## 改善箇所説明図

### 糞尿車

第3番対向ブラケット付近 拡大

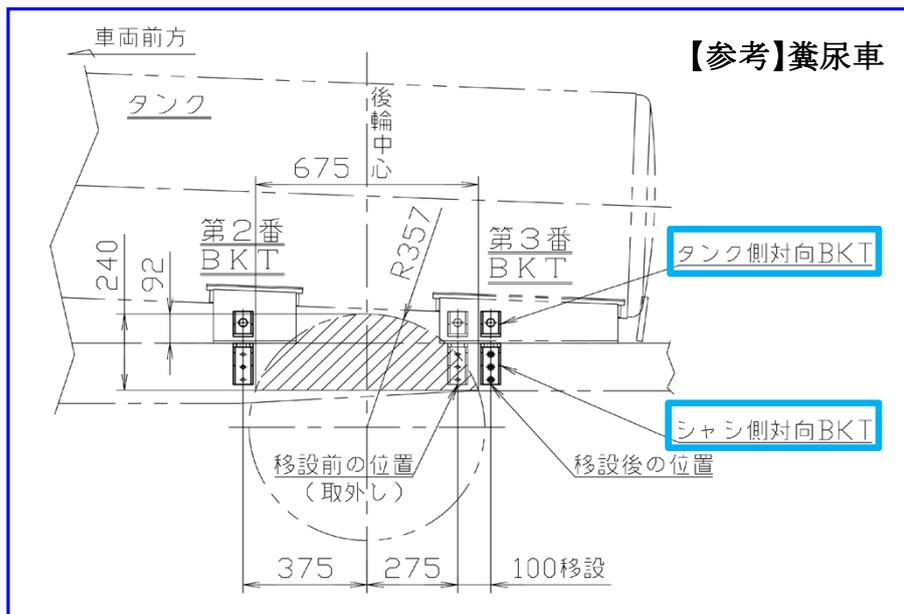
糞尿車と塵芥車において、積車走行時に一方の後車輪のみが上昇して、車軸が地面と並行にならない状態(片輪乗り上げ)や急激な旋回等により、糞尿車タンク及び塵芥車荷箱の第3番対向ブラケットと後輪タイヤが接触した場合、後輪タイヤが損傷するおそれがある。

後輪タイヤと接触する可能性のある対向ブラケット(糞尿車は左右の第3番、塵芥車は左第3番のみ)を移設する。また、タイヤに対向ブラケットとの接触痕が認められたタイヤを交換する。  
移設後の対向ブラケット締結ボルトの頭は黄色ペイントでマークする。
